Procedura di Valutazione di Impatto Ambientale/PNRR di competenza statale
VIA0214-MA – ID8380

**“Progetto definitivo della linea AV/AC Milano/Verona: Nodo di Brescia. Potenziamento
infrastrutturale dello scalo di Brescia”**

**Relazione istruttoria approvata dalla Commissione istruttoria regionale per la V.I.A. nella seduta n.14
del 02/11/2022**
[art. 7 del r.r. 2/2020]

Figura 1: Planimetria Master - Parere Comune di Brescia

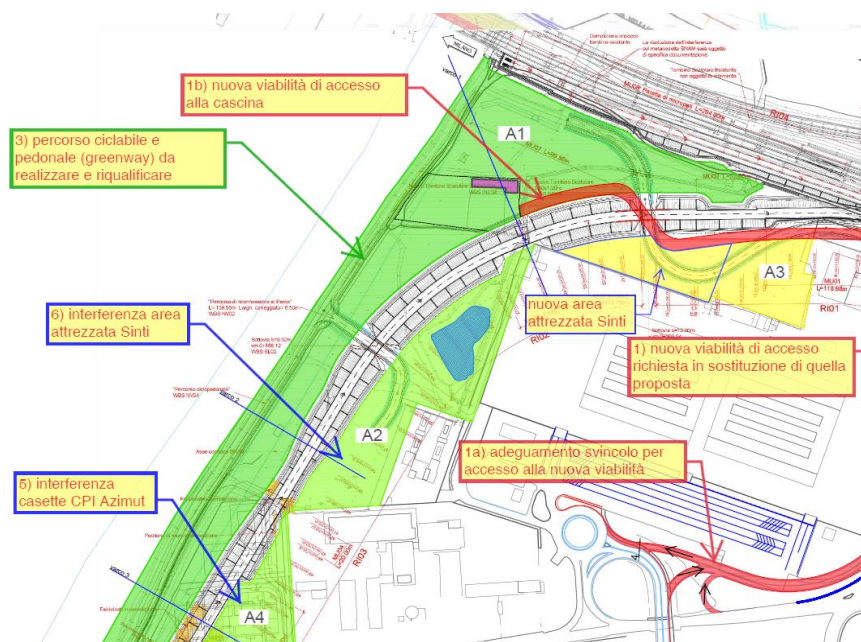
Nel premettere che il progetto interferisce con l'unico corridoio ecologico primario regionale nel Comune di Brescia (ricostruito con fondi pubblici, sottoposto a vincolo ambientale paesaggistico per aree a bosco dichiarate non trasformabili e oggetto di ampliamento del PLIS Parco delle Colline), fornisce osservazioni dettagliate sull'inquadramento programmatico e progettuale dello scalo di Brescia con due ulteriori interventi di livello comunale e sovracomunale, quali rispettivamente il Terminal intermodale "La Piccola" e il progetto AlpTransit (nuova trasversale ferroviaria lungo l'asse del San Gottardo); tali interazioni, viene specificato come porteranno ad un incremento globale di traffico su gomma del terminal di interscambio molto più complesso e, per questo motivo, vengono suggerite dall'Amministrazione una serie di interventi di mitigazione della viabilità esistente.

Nel seguito si riassumono le misure mitigative e compensative rappresentate dal Comune nella *planimetria master* allegata al parere:

- dismissione campo Sinti e rinaturalizzazione dell'area di sedime;
 - dismissione della sede della cooperativa AZIMUT, ricollocazione con oneri a carico della RFI in sito da concordare con il Comune e rinaturalizzazione dell'area di sedime;

- Le opere viarie connesse, previste nel progetto, dovranno essere verificate e nel caso aggiorante con quanto evidenziato nella *planimetria master*, riportata al cap. §4.1 ed allegata al parere del Comune di Brescia, anche in funzione degli interventi mitigativi compensativi indicati.
